Modulo per la presentazione delle osservazioni per i piani/programmi/progetti sottoposti a procedimenti di valutazione ambientale di competenza statale

ID: Codice procedura (ID_VIP/ID_MATTM):10844

Impianto per la produzione di energia elettrica da fonte eolica, costituito da 6 aerogeneratori della potenza complessiva di 37,2 MW, un sistema di accumulo da 25 MW e relative opere connesse in località "Rempillo" nel comune di Pitigliano (GR).

ALLEGATO alle OSSERVAZIONI all' IMPIANTO EOLICO denominato REMPILLO nel COMUNE di PITIGLIANO (GR). Composto da n. 5 immagini e n. 5 pagine

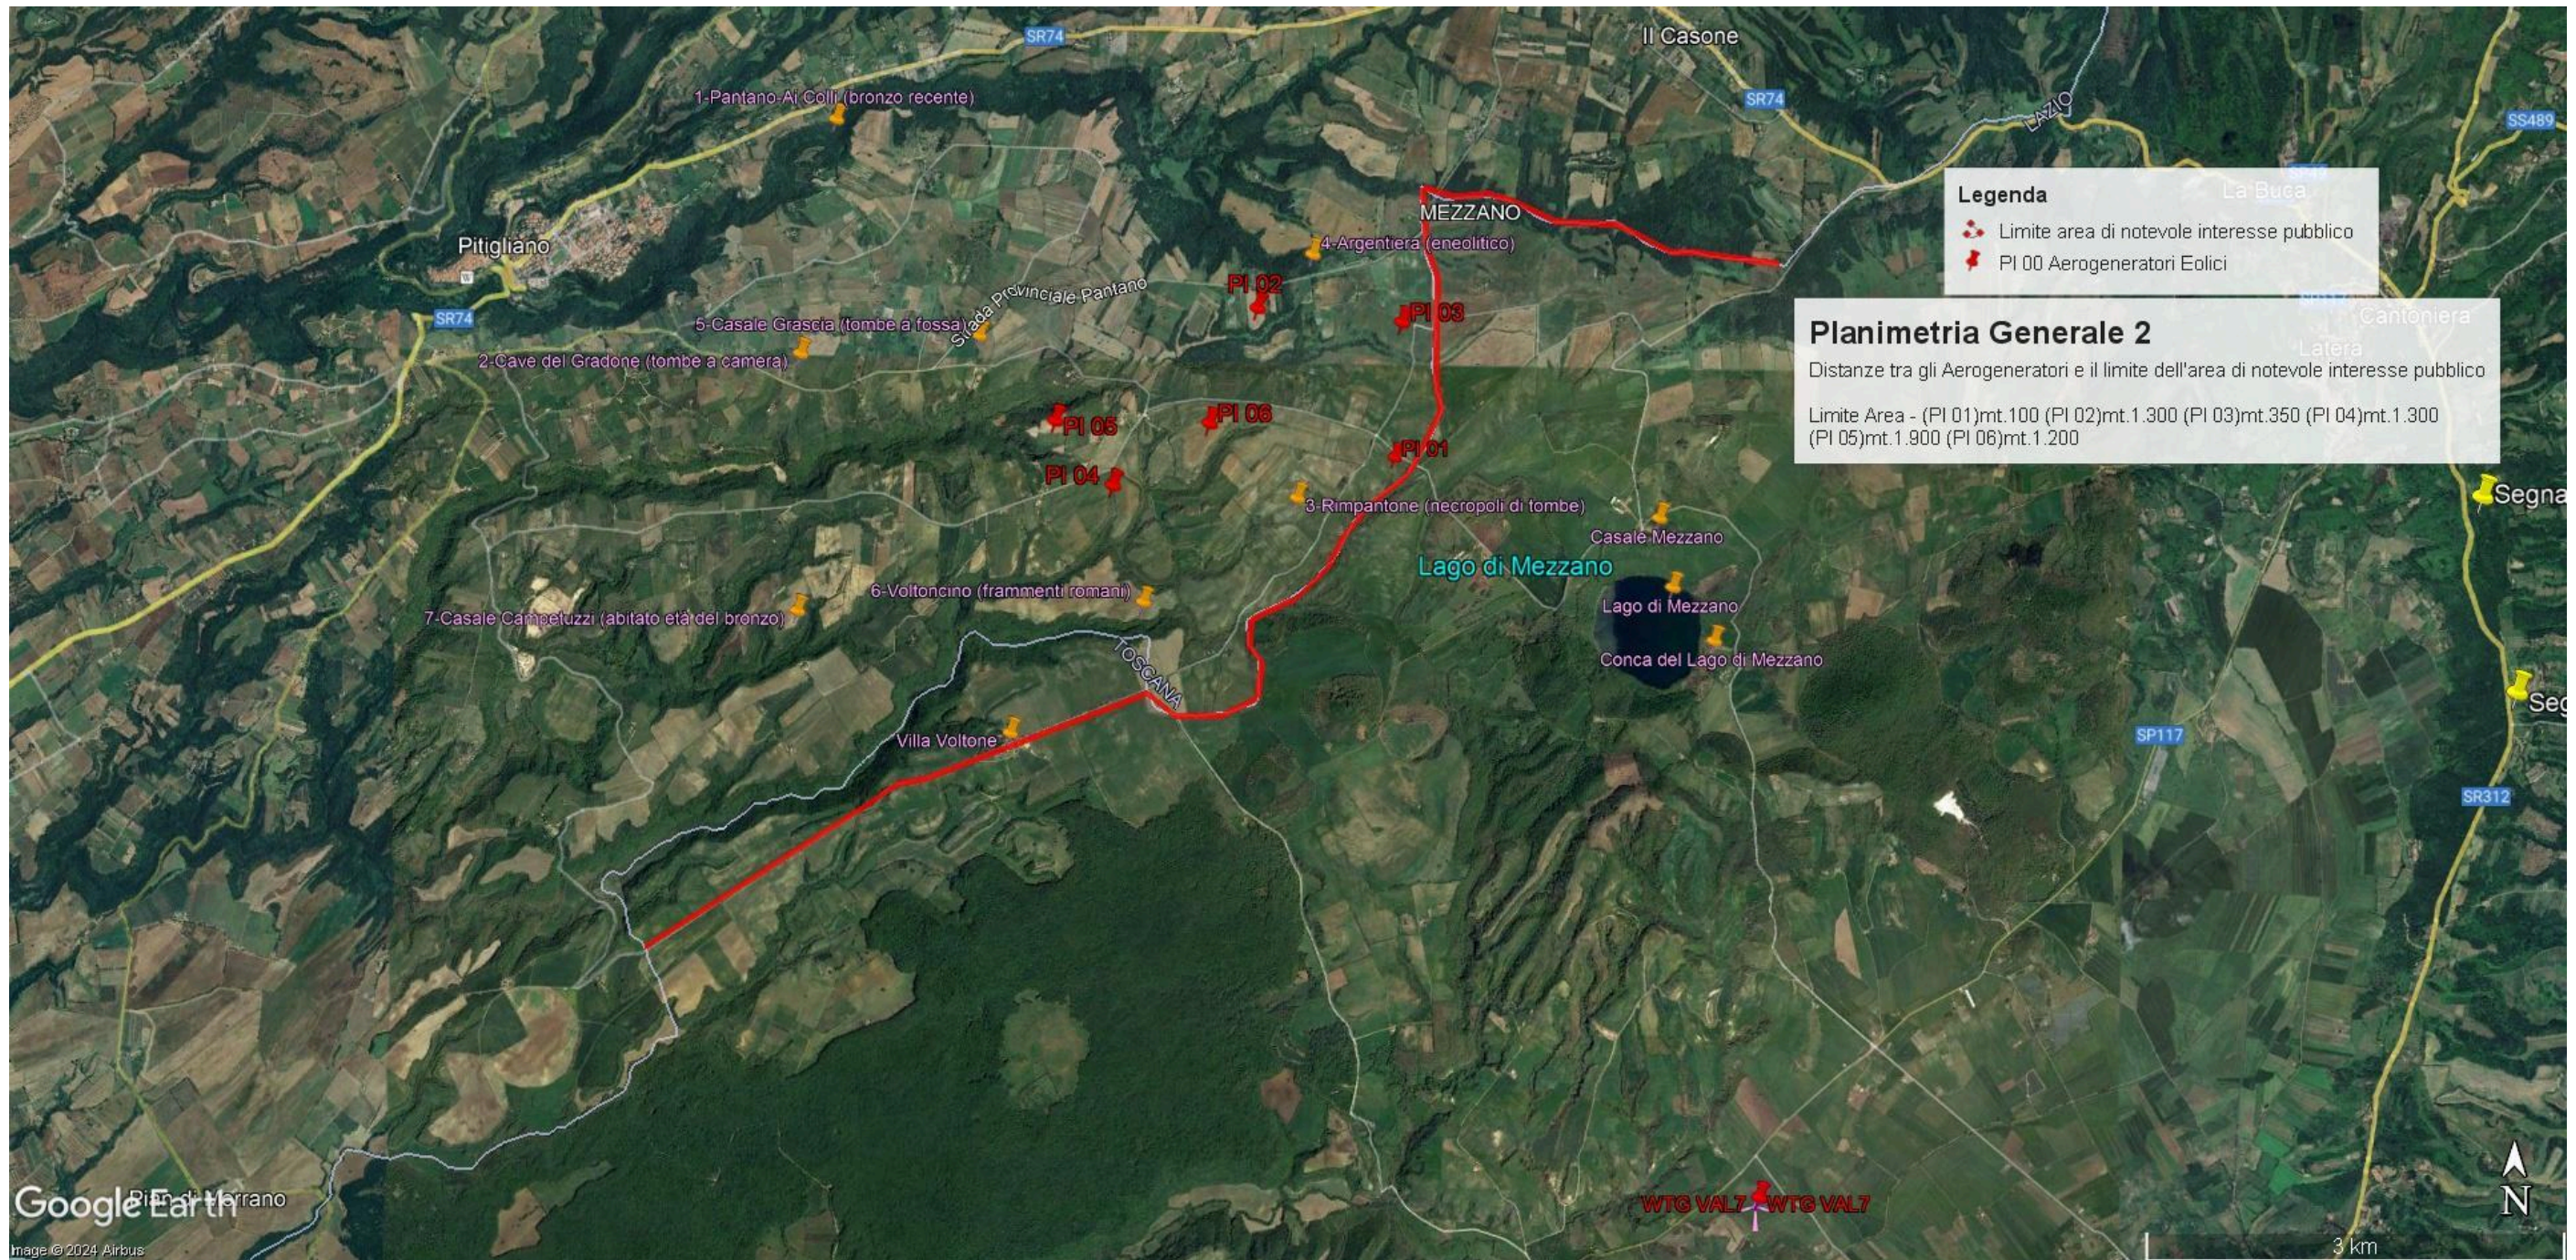
Immagine n. 1. Linea rossa indicante il confine Regioni Lazio-Toscana che coincide con parte del Perimetro del **vincolo di notevole interesse pubblico** ex art. 136 Codice Beni Culturali “ **Conca del Lago di Mezzano e territorio circostante**” ed i sei aerogeneratori localizzati con segnaposto rossi da P01 a P06 e ricadenti all’interno delle fasce di rispetto di 3 km dal bene vincolato e quindi in **area non idonea** al loro insediamento (ex art 20 co. 8 lettera c quater del D.Lgs n. 199/2021 e ss.mm.ii).

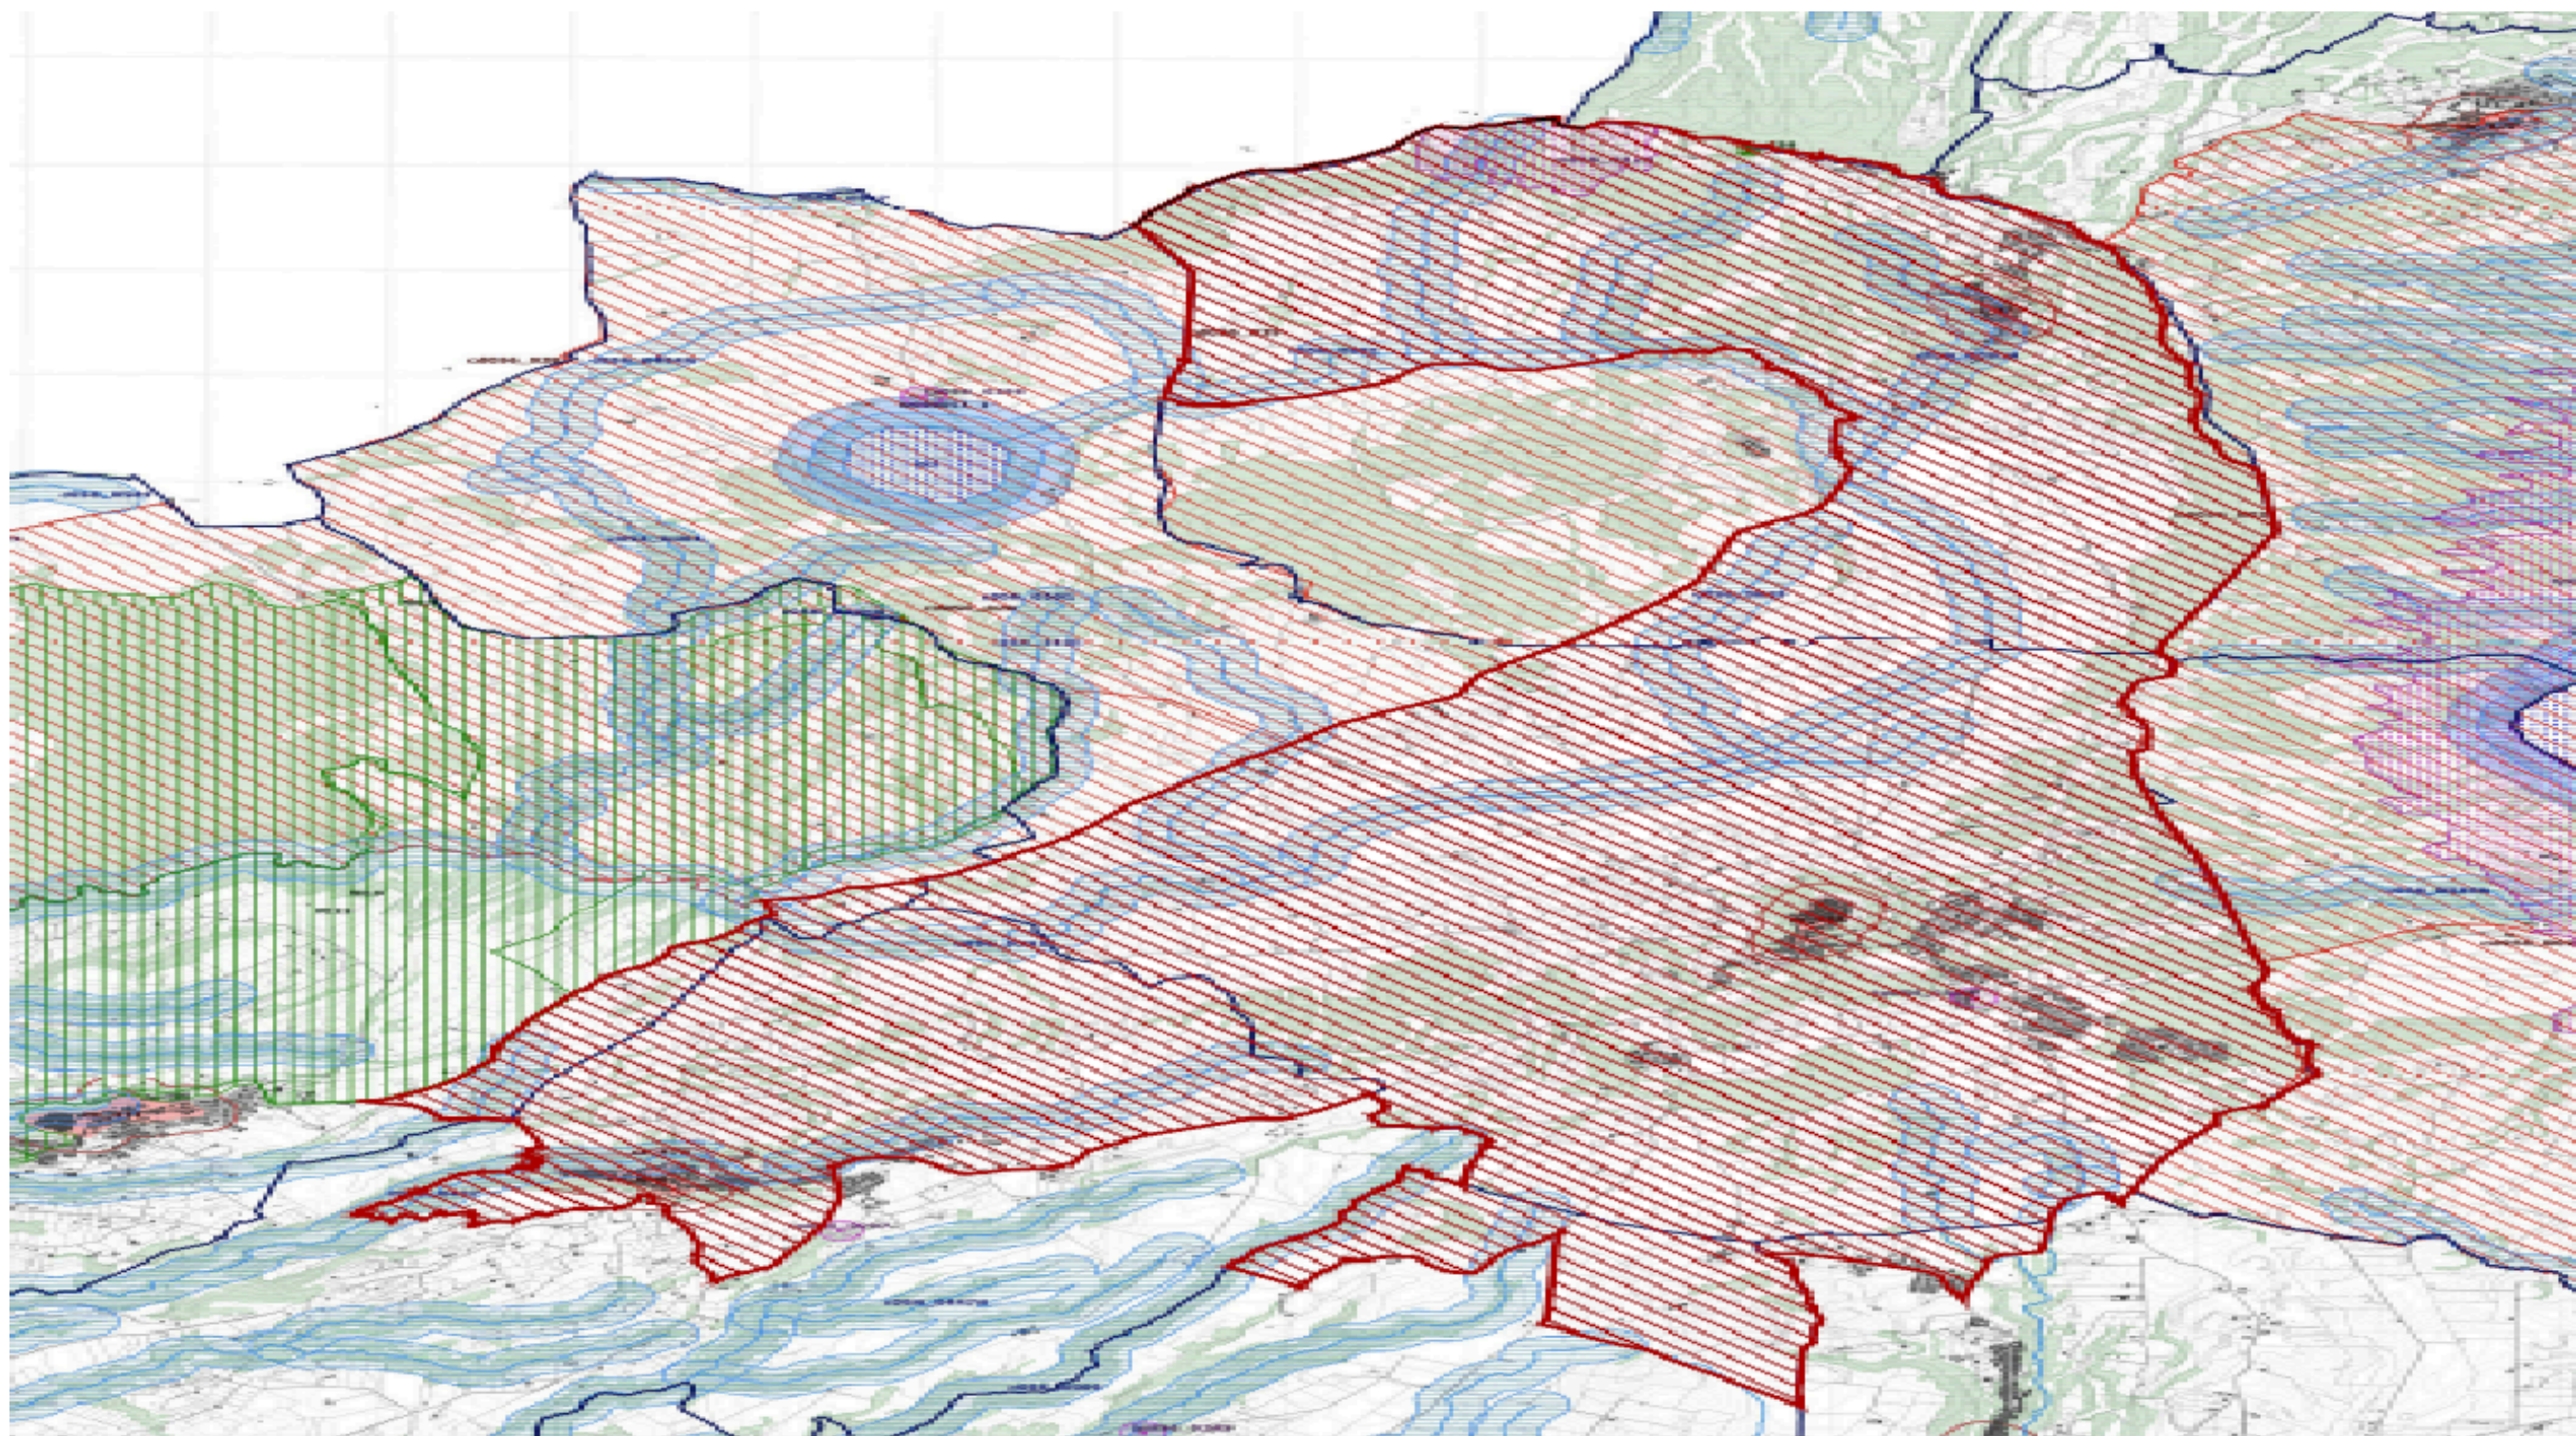
Immagine n. 2. *Mappa tratta dalla proposta di nuovo vincolo “Ambito paesaggistico, geologico e geomorfologico dell’orlo della caldera di Latera e delle sue pendici interessate dai centri eruttivi periferici”* (si veda a riguardo la proposta pubblicata sul sito del MIC in data 09/08/2023) che conetterà le aree di notevole interesse pubblico ex art. 136 del D.Lgs n. 42/2004 “ Conca del Lago di Mezzano e territorio circostante” a sinistra e “Conca del Lago di Bolsena” a destra

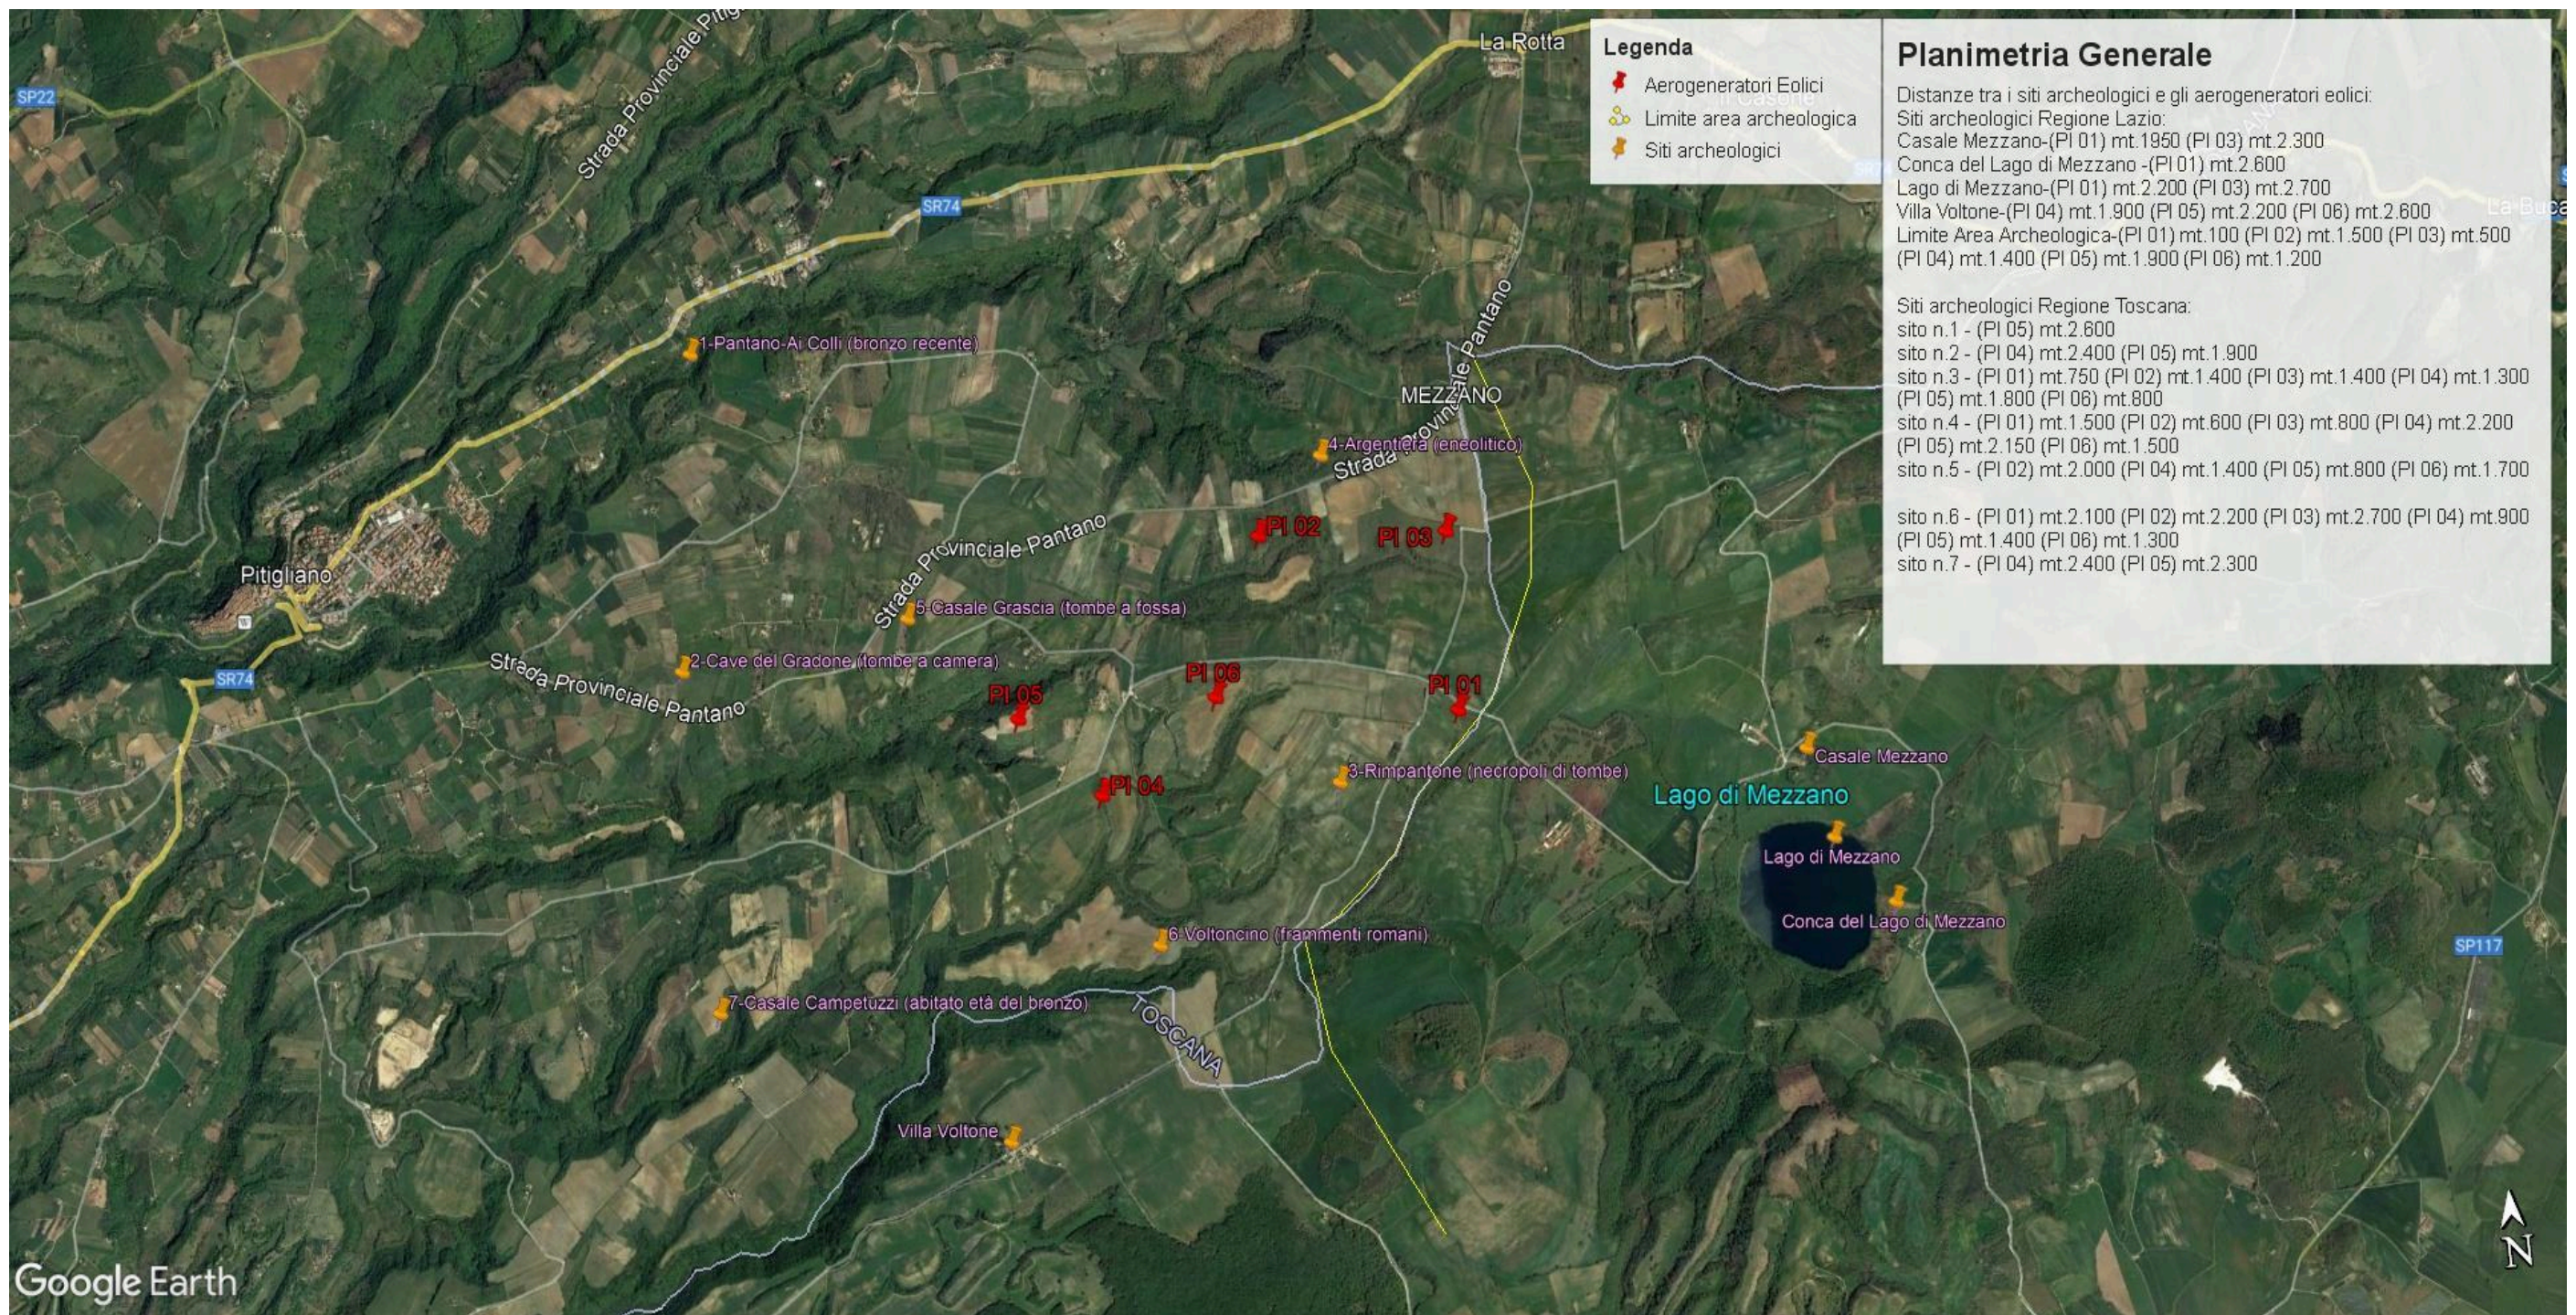
Immagine n. 3. Impatti dei sei aerogeneratori (in rosso) ricadenti nelle fasce di rispetto dei 3 km dai Beni Culturali (in giallo) e quindi in **area non idonea** al loro insediamento (ex art 20 co. 8 lettera c quater del D.Lgs n. 199/2021 e ss.mm.ii). **Inoltre si segnala che le pale P04 e P05 ricadono all'interno di un'area archeologica e quindi in altra area non idonea.**
